## Anteckningar 15-gården 210116

- Tor gick runt med Lill och Magnus från intressegruppen i veckan
- Anteckningarna utgår från den skiss vi fått 16 december då det är den senaste.

Illustrationsplan  
Riddarsporren, gård 15  
2020-12-16

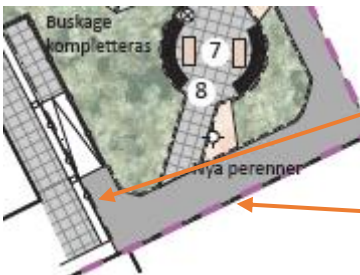
- 8. Ytterligare bänkar i halvmåne vid lekplatsen? Mest för förskolans skull så de kan ha alla barnen samlade och sitta åt samma håll vid pedagogiska samlingar. Om möjligt få utritat förslag från arkitekten och ta in offert, och i så fall se om förskolan vill ha det och betala för det.
  - För föreningens medlemmar tycker styrelsen att förslagen på sittplatser som finns idag är tillräckligt, men har inga problem med fler om förskolan så önskar och står för kostnaden.

Fler sittplatser/bänkar i halvmåne någonstans här?

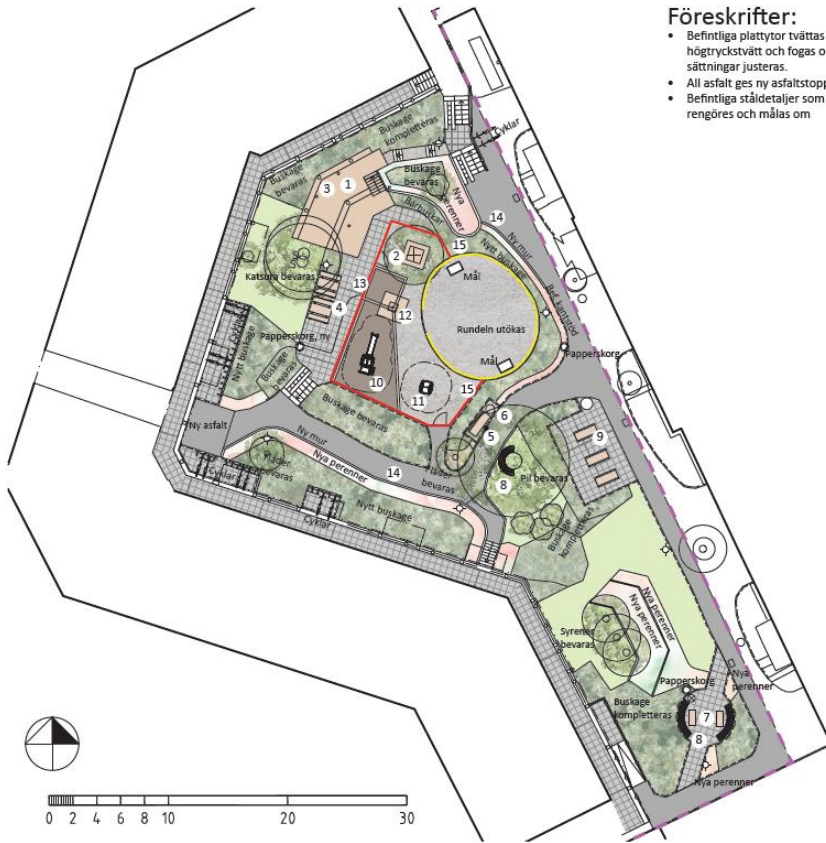
- 1. En extra sittgrupp (bänkar + bord) vid början av stigen vid trappan mot garaget/15 A, dvs stigen breddas där så det blir en större plats vid bordet.

- 2. Inget trädäck (nr 1,3), istället 2-4 soffor inkl små bord i och nedanför slänten. Ev soffa med "inbyggt" bord på någon och separat bord på annan? Komplettera buskage om behov.
  - o Intressegruppen har pratat om bänkar istället för soffor, men styrelsen tror att soffor är användbart för fler än bänkar utan ryggstöd.

- 3. Om möjligt, få till en tydlig stig/"tillfart" uppifrån vid uteplatsen vid 15 F (nr 9) så det är tydligt för våra boende att platsen är en del av vår gård. Såsom öppning och buskage är placerade idag är det många som tror att den tillhör grannföreningen och att vi inte bör använda den, vilket är synd. (Kan bli svårt att få till pga rötterna på trädet/pilen som står där har vi förstått, vilket gör att det inte går att gräva något på platsen utan att skada trädet, men ändå be arkitekten titta en gång till om det går att göra något.)

- 4. Intressegruppen har varit tydliga med att man vill ha soffa+bord vid nr 5+6 (där det också kommit fram önskemål om ytterligare en sittgrupp om plats finnes annars), detta för att inte riskera att trädet där försvinner. Behåller förslaget på soffa+bord.
  - Tanken är att om möjligt göra en skiva av alm-stubben och använda som bord där
  - Flyttbar soffa+bord, så man kan välja åt vilket håll man vill sitta
  - Finns lampa nära platsen så el borde gå att dra fram, men kommer man använda den platsen om man grillar? Troligtvis inte, så lyktstolpen kan vara kvar där den är och inget nytt uttag om det är en extra kostnad.
  - Förslaget på halvrund bänk vid pilen (nr 8) är bra!

- 5. Cykelställen vid C, D och E med balkongerna som skydd bra.
  - Det vid 15 C kommer bli bredare/förskjutas mot 15 C till under balkongen.
  - Det vid 15 D kommer bli bredare/förskjutas mot 15 E till under balkongen.
  - Likadana cykelställ som de vi nya vi installerat på torget förra året

- 6. De bänkar som idag finns vid lekplatsen kommer ersättas av bänkar+bord (nr 4). Bra!
  - De bänkar som finns där idag är förstörda och kan inte bevaras i vilket fall
  - De nya kommer bli handikappanpassade med avseende på mått, vilket dagens bänkar inte är
  - Ingen har sagt något om sandlådan nya placering och förslaget på skuggande tak vid sandlådan (12+13), så förslaget är bra som det är.

- 7. Öppna bänkar runt nya trädstammen (nr 2) istället för trädäck, liknande det som finns vid pilen (nr 8) på förslag. Intressegruppen positiva till förslaget.

- 9. Muren under sopsugen vid 15 G målas (muren mot andra grannföreningen är ej vår, får vi i så fall se om den föreningen vill betala (kanske inte jättestort intresse då de faktiskt inte ser den...)).

- 10. Rundeln under 15 G: två halvrunna bänkar med varsitt bord enligt förslaget, (nr 7 och 8) gången går emellan dem. Eluttag vid stolpen. Ej flyttbara bänkar antar vi. Inga negativa kommentarer har kommit in kring förslaget och vi tycker det är bra! Trevligt med olika typer av sittgrupper och vill man tillfälligt ha fler sittplatser där kan man enkelt ta ut egna stolar då det finns plats för det.

- 11. De "terrasser" som finns i slänten vid 15 G är tydligen ett bra tillhåll för råttor. Går det att ta bort terrasserna, gräva ur dem och ha bara slänt där? Vi vill ju ha kvar grönska, vad skulle man kunna ha där? Vi antar att det kan gå att ha kvar de syrener (träd) som finns framförallt vid översta terrassen?

Ny uteplats vid nya stigen, inkl bänkar och bord. El kan tas från lyktstolpen om man vill grilla.

Inget soldäck. Soffor i slänten (två i slänten och två nedanför?)

Finns det möjlighet att på något sätt öppna upp tydligare "uppifrån" så man kan komma till platsen den vägen?

Muren målas

Ej vår mur och vi kan därför inte göra något med den.

Ta bort terrasserna om möjligt men behålla och komplettera grönska.
